KPZ.271.19.2022

WYJAŚNIENIE I ZMIANA TREŚCI SPECYFIKACJI WARUNKÓW ZAMÓWIENIA

Dotyczy: postępowania o udzielenie zamówienia publicznego na zadanie pn.: „Przebudowa stadionu miejskiego przy ul. W. Witosa 1 w Ostrołęce” prowadzonego w trybie przetargu nieograniczonego (art. 132 ustawy Pzp).

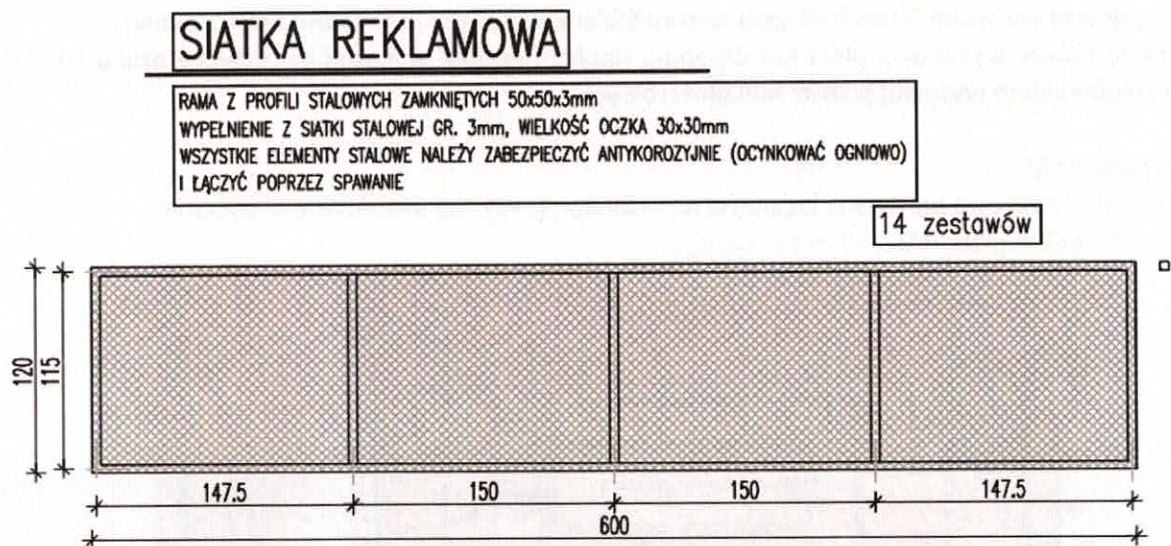
Prosimy o podanie grubości pręta i rozstawu oczek dla siatek stalowych występujących w warstwach wyrównawczych pod posadzki dla pozycji przedmiaru „8.przedmiar robot budynek trybuny wschodniej a41”:

169	ST-B.03	BCI	Posadzki cementowe – dopłata za zbrojenie	m ²		
d.1.9		2.17.6.006	poz.167	m ²	2081.324	
					RAZEM	2081.324

Odpowiedź: Zbrojenie wylewki betonowej warstwy wyrównawcze pod posadzki należy wykonać z siatki stalowej (grubość pręta fi 4.5mm, oczko 15x15cm).

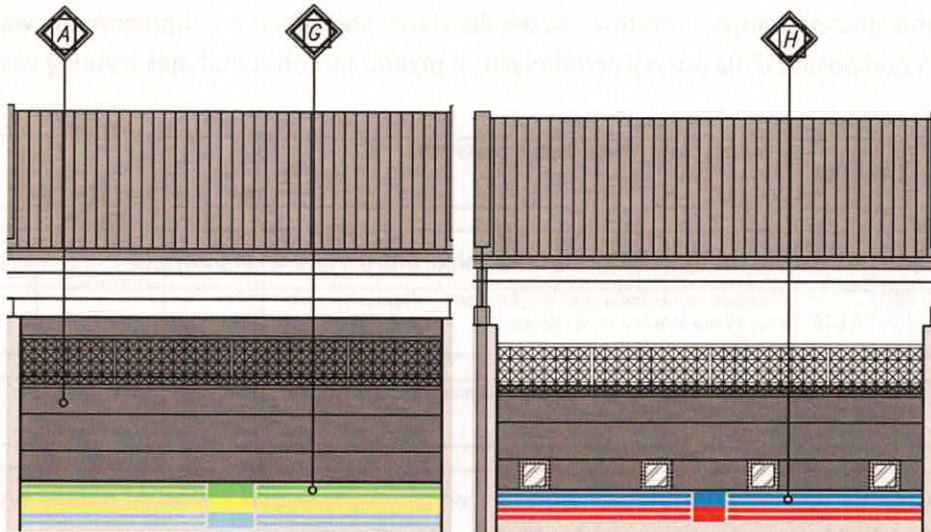
Czy przedmiotem wyceny są szyldy opisane na rysunku elewacji „A12 PW-ostroleka stadion_BTW-elewacje 220328popr220422-plot”? Brak pozycji w przedmiarze.

Prosimy o podanie wymiarów i typu materiały do wyceny.

Odpowiedź: Tak, szyldy należy uwzględnić w wycenie wg poniższego zestawienia:

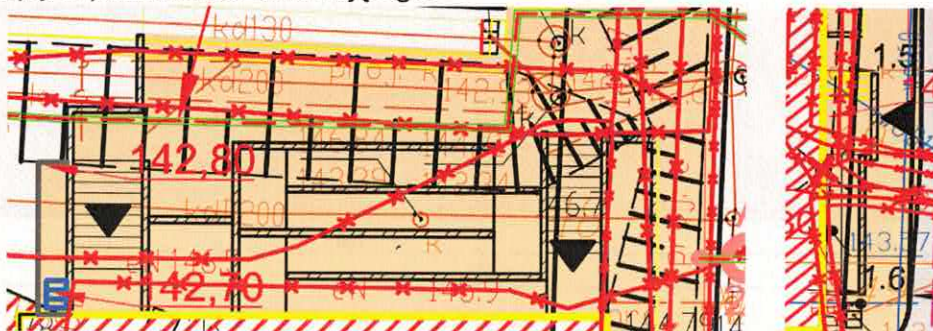
Czy murki oporowe opisane w legendzie na rysunku „1. PZT” są przedmiotem wyceny?

Brak pozycji w przedmiarze Zamawiającego.

Odpowiedź: Pytanie nie dotyczy przedmiotowego postępowania.

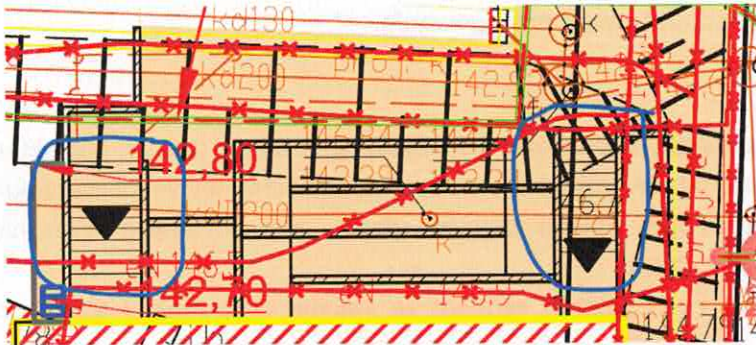
Czy schody przy murkach oporowych widoczne na rysunku „1. PZT” są przedmiotem wyceny? Brak pozycji w przedmiarze Zamawiającego. Czy należy przewidzieć tam ławy, podesty i biegi żelbetowe?

Odpowiedź: Pytanie nie dotyczy przedmiotowego postępowania.

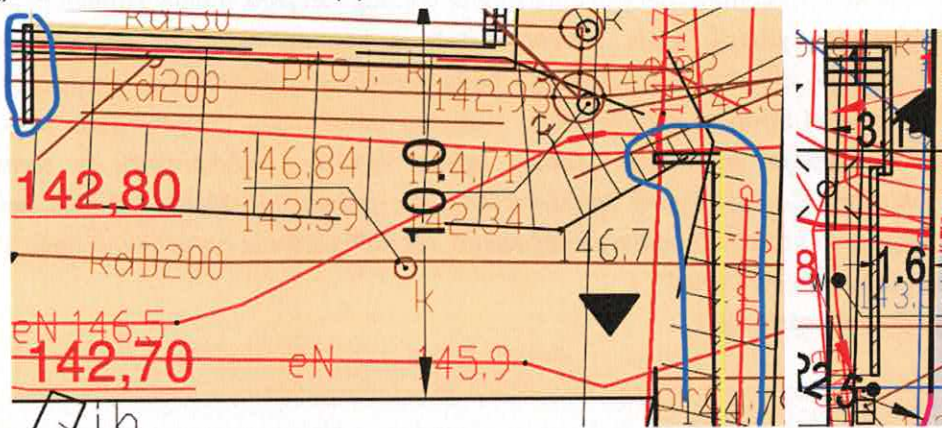
Czy murki oporowe opisane w legendzie na rysunku „D-1. PROJEKT TECHNICZNY (1)” są przedmiotem wyceny? Brak pozycji w przedmiarze Zamawiającego. Występuje rozbieżność między rysunkiem „1. PZT”, a „D-1. PROJEKT TECHNICZNY (1)”.

Odpowiedź: Pytanie nie dotyczy przedmiotowego postępowania.

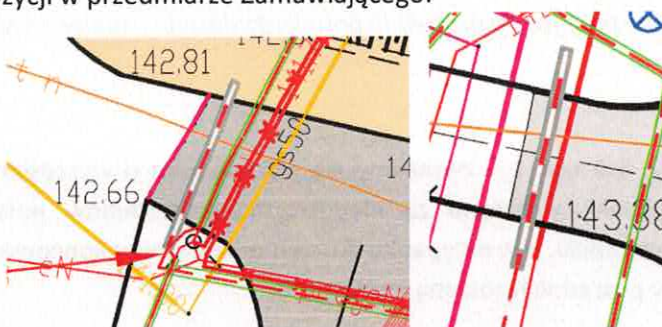
Czy szlabany opisane w legendzie na rysunku „E-01” są przedmiotem wyceny? Brak pozycji w przedmiarze Zamawiającego.

Odpowiedź: Pytanie nie dotyczy przedmiotowego postępowania.

ZIELEŃ I UKSZTAŁTOWANIE TERENU

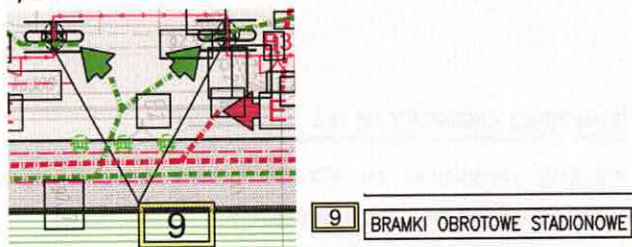
Zgodnie z opisem PZT „PW-ostroleka stadion_opis pzt 220328popr220422” tereny nieutwardzone należy obsiać trawą. Prosimy o potwierdzenie, że trawniki należy wykonać siewem.

Zgodnie z planem zagospodarowania tereny nieutwardzone należy obsiać trawą.

Odpowiedź: Tak, trawniki należy wykonać siewem.
